GPIOS.271.8.2022

ODPOWIEDŹ nr 1

Odpowiedź na zapytanie Wykonawcy oraz wyjaśnienie treści specyfikacji warunków zamówienia w postępowaniu o udzielenie zamówienia publicznego pt. „**Rozbudowa drogi gminnej Szczeberka-Sokolne – Cisówek – Kurianki, gmina Nowinka**”

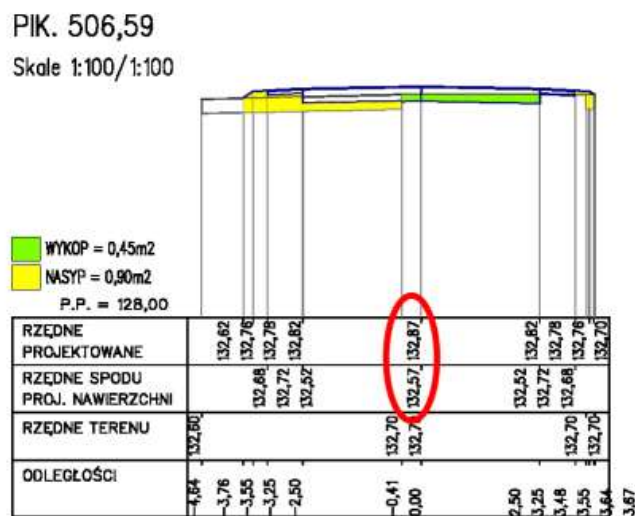
Pytanie nr 8 Zwracamy się o zamieszczenie poprawnych przekrojów poprzecznych i skorygowanej tabeli robót ziemnych do założeń projektowych. W chwili obecnej przekroje projektowe są narysowane przy grubości konstrukcji 30 cm. Każda rzędna projektowa i rzędna spodu konstrukcji różni się o 30 cm. Przy takim podejściu następuje sfalszowanie ilości robót ziemnych w postaci nieistniejącego taniego wykopu i zwiększenia ilości drogich mas ziemnych z dokopu, które należy wybudować w nasyp. Przy rozliczeniu ryczałtowym podstawą wyceny oraz wykonania robót jest projekt. W obecnej postaci dołączony projekt uniemożliwia prawidłowe wyliczenie potencjalnym Wykonawcom robót ziemnych które należy wycenić. Przykładowy przekrój:

Według załączonego do przetargu przekroju konstrukcyjnego D 3.0 mamy $4+5+12= 21\text{cm}$ konstrukcji do wykonania.

Odpowiedź: Przekroje robót ziemnych są prawidłowe, służą do oszacowania robót ziemnych, do założeń projektowych tj. dla konstrukcji drogi (4+5+12/15cm), wymiar na który powołuje się wykonawca dotyczy przyjętej uśrednionej grubości zdjęcia humusu (30cm) na poszerzeniach do istniejącej nawierzchni żwirowej która jest adaptowana, nie gr. konstrukcji. W załączonych przekrojach robót ziemnych wygenerowano nasyp/wykop.
